# 改善箇所説明図

## 基準不適合発生箇所

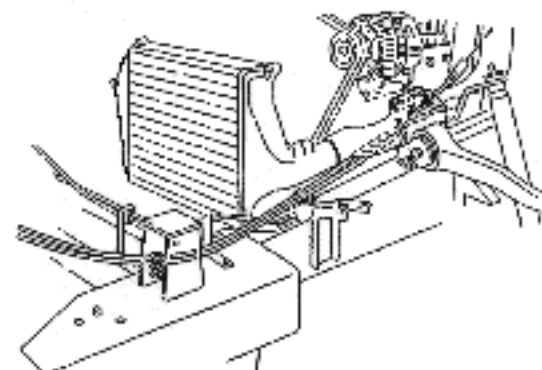
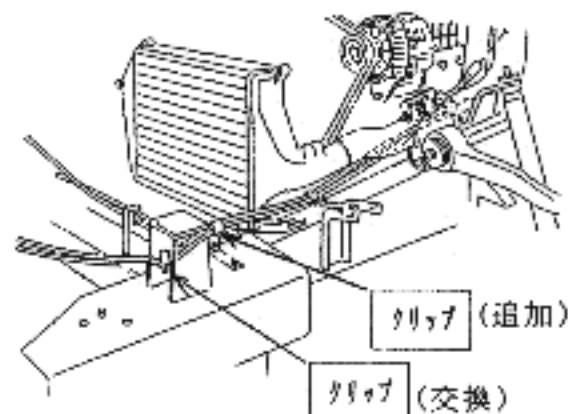
後輪用ブレーキパイプが車に接する部分に、前輪用ブレーキパイプがエンジンストップケーブルと接触し、その結果、エンジンストップケーブルが損傷する。また、エンジンストップケーブルがエンジンストップケーブルと接触し、その結果、エンジンストップケーブルが損傷する。

全車両、アクセル等のケーブルを固定するクリップの交換及び追加をし、ブレーキパイプ及びアクセル等のケーブルが損傷しているものは、新品と交換する。
